### **Strona internetowa prowadzonego postępowania**

Dotyczy postępowania o udzielenie zamówienia publicznego prowadzonego w trybie przetargu nieograniczonego pn.: **Przebudowa fragmentu DW 218 – ul. Kielnieńska na odcinku od obwodnicy S6 do wiaduktu kolejowego na styku Obwodnicy Trójmiasta z Obwodnicą Metropolitalną Etap I**

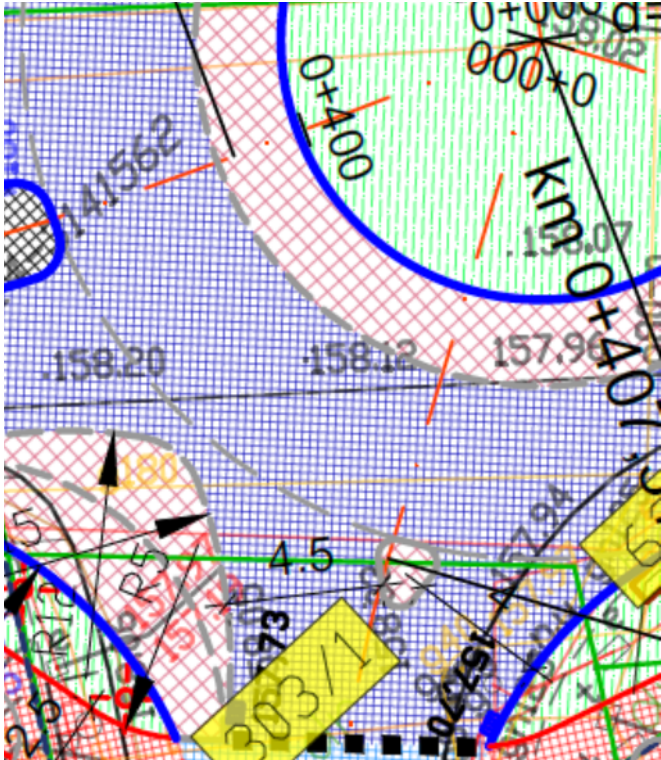
W nawiązaniu do wyjaśnienia treści SWZ z dnia 24.05.2022 r. dotyczy pytania i odpowiedzi nr 4 i 38, prosimy o aktualizację przedmiaru o dodatkowe pozycje tj.:

1. W-wa mrozoochronna podłoża z mieszanki niezwiązanej lub gruntu niewysadzinowego o CBR>25% grubości 20 cm;
2. Podbudowa pomocnicza z mieszanki niezwiązanej o CBR>60% gr. 24 cm

Przedmiar robót został zaktualizowany. Przedmiar zamienny stanowi załącznik nr 6 (załącznik nr 6 do OPZ).
